「6-2. 車いす利用者の乗降口」

- 改正概要

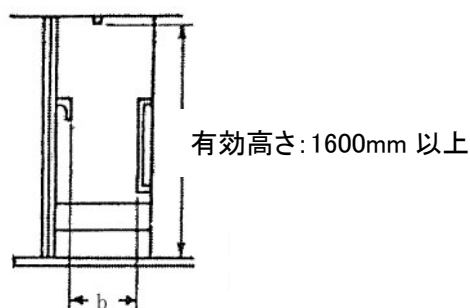
○乗車定員 11 人以上の自動車に備える乗降口は原則有効高さ 1600mm 以上でなければならないとされています。

○今般、専ら車いす利用者が乗降することを目的として追加的に設けられる乗降口は、当該要件を適用しないこととします※。

（この場合、原則有効高さ 1600mm 以上有する通常の乗降口の備え付けも必要。）

※介助者等が当該乗降口を利用する場合は、頭を上端部に衝突しないよう注意喚起する等の対策を行います。
